STUDIO DI IMPATTO SULLA CIRCOLAZIONE RELATIVO AL CAMPO DELLA MODIFICAZIONE M2_2 LOCALIZZATO TRA VIA FIUME – VIA VERDI, FINALIZZATO ALLA PROPOSTA AL CONSIGLIO COMUNALE DI UN’OPERA PUBBLICA DA ESEGUIRE SECONDO LE PROCEDURE DEL PERMESSO DI COSTRUIRE IN DEROGA AI SENSI DELL’ART. 14 C. 1 BIS DEL DPR 380/2001

Commessa: 2016_396

Contro-osservazioni al contributo alla procedura VAS presentato dalla proponente One Italy s.r.l.

23/03/2017

Figura 1 - Estratto tavola 1 - allegata alla Relazione Tecnica dei proponenti

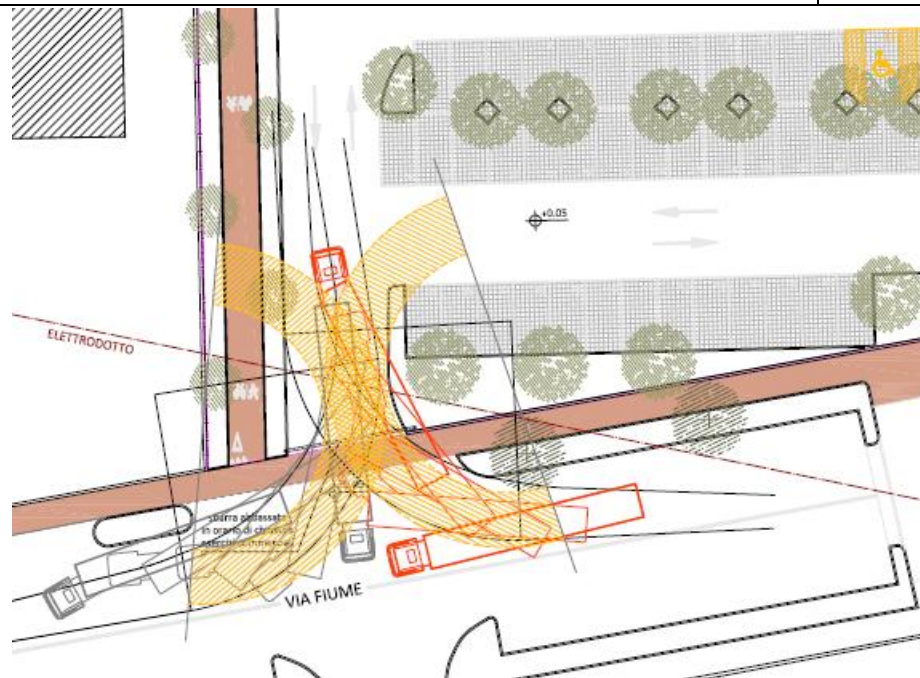
- Punto II.4): la Tavola 1 "Planimetria spazi di manovra/ingombri uscita mezzi pesanti" allegata al contributo presentato dai proponenti da evidenza unicamente degli spazi di manovra e ingombro connessi con l'egresso dei mezzi commerciali dal comparto, introducendo un'ulteriore elemento di poca chiarezza sulle motivazioni sottese alla richiesta, come ampiamente evidenziato in

Dalla lettura della richiamata Tavola sembrerebbe che la simulazione sia stata operata rispetto ad un mezzo commerciale classificabile come "autoarticolato" e di lunghezza, presumibile, pari a 16m circa.

Si invitano, pertanto, i proponenti a voler cortesemente effettuare dette simulazioni con il ricorso ad un mezzo commerciale rientrante nella categoria "autocarro" di lunghezza inferiore ai 10m, mezzo tipicamente utilizzato nella logistica distributiva e di approvvigionamento all'interno delle aree urbane, quale quella allo studio, avendo parimenti cura a rivedere il layout della circolazione interna al comparto per effetto del richiamato Scenario 03.

- Punto II.5: i proponenti indicano che l'uscita dei mezzi commerciali dal varco di Fiume risulti "più agevole per i mezzi pesanti/autoarticolati" e poco oltre che "senza dover invadere l'altra corsia destinata al senso di marcia opposto". Quest'ultima indicazione è del tutto fuorviante, in quanto la richiamata Tavola 1 pone ineludibilmente in evidenza la conflittualità e pericolosità dei flussi in ingresso ed egresso al/dal comparto per la tipologia veicolare simulata "autoarticolato".

- Punto II.4 e Punto II.5: la relazione tecnica pone in evidenza come *“l’uscita su Via Fiume dei mezzi pesanti risulta più diretta, senza interessare più di tanto i parcheggi, quella su Via Verdi sarebbe di gran lunga più difficoltosa e articolata, lambendo una estesa fascia di parcheggi, con qualche rischio per le autovetture in sosta, ovvero per il transito pedonale degli utenti verso le due unità commerciali”* per poi asserire *“nella fascia oraria di carico/scarico merci e derrate alimentari, dalle h. 6.00 alle h 8.00 del mattino, non dovrebbero risultare occupati i parcheggi laterali su Via Fiume adiacenti al varco di cui trattasi ...”*. E’ del tutto evidente la contraddizione nei termini, da un lato si asserisce che l’uscita dei mezzi pesanti su Via Verdi andrebbe a creare delle situazioni di pericolosità per le autovetture parcheggiate all’interno del comparto e per i clienti che dall’area di parcheggio si dirigono verso le strutture commerciali. Si ritiene che la prima asserzione sia fuorviante, in quanto è verosimile quella *“nella fascia oraria di carico/scarico merci e derrate alimentari, dalle h. 6.00 alle h 8.00 del mattino”* le realtà commerciali insediate non siano ancora aperte al pubblico. Anche l’asserzione *“... non dovrebbero risultare occupati i parcheggi laterali su Via Fiume adiacenti al varco di cui trattasi ...”* risulta, dal nostro modesto punto di vista, non corretta: non è possibile

escludere aprioristicamente che tra le 6.00 e le 8.00 del mattino non vi siano autovetture in sosta a lato strada, stante anche la connotazione parzialmente residenziale dell’area in esame.
